SOLICITATION AMENDMENT
MODIFICATION DE L'INVITATION

Title - Sujet Generator Package	
Solicitation No. - N° de l'invitation 5P426-181671/A	Amendment No. - N° modif. 001
Client Reference No. - N° de référence du client 5P426-181671	Date 2018-09-21
GETS Reference No. - N° de référence de SEAG PW-\$EDM-206-11440	
File No. - N° de dossier EDM-8-41072 (206)	CCC No./N° CCC - FMS No./N° VME
Solicitation Closes - L'invitation prend fin at - à 02:00 PM on - le 2018-10-10	
Time Zone Fuseau horaire Mountain Daylight Saving Time MDT	
F.O.B. - F.A.B. Plant-Usine: <input type="checkbox"/> Destination: <input checked="" type="checkbox"/> Other-Autre: <input type="checkbox"/>	
Address Enquiries to: - Adresser toutes questions à: Brent Peters	Buyer Id - Id de l'acheteur edm206
Telephone No. - N° de téléphone (780) 235-8279 ()	FAX No. - N° de FAX (780) 497-3510
Destination - of Goods, Services, and Construction: Destination - des biens, services et construction:

Cet amendement est émis pour ajouter les spécifications suivantes à l'annexe A «Besoin» :

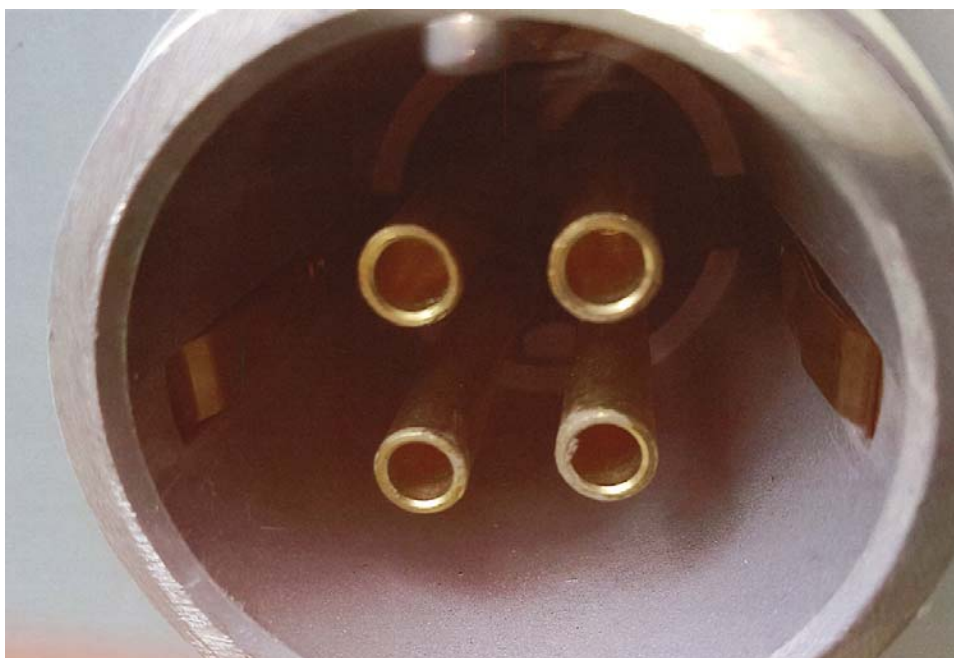
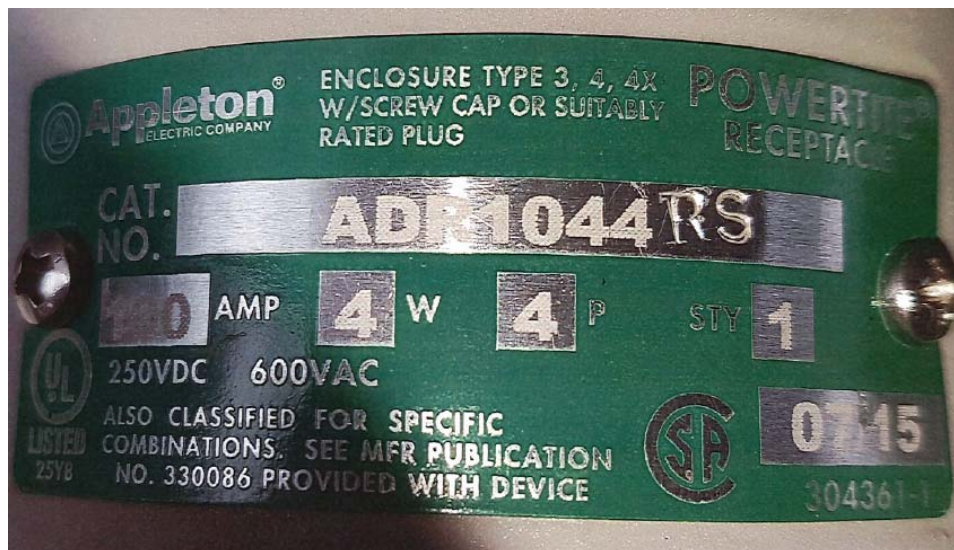
1. Raccords de fil
 - a) Marque/modèle d'extrémités de fil (voir les photographies du raccord du poste de soulèvement ci-dessous)
 - b) Raccord mâle de la génératrice du poste de soulèvement pour déterminer l'autre type de raccords
 - c) Un fil requis
2. Fil de 50 pi
 - a) Type de câble et cote : (600 V), (100 A), SOOW
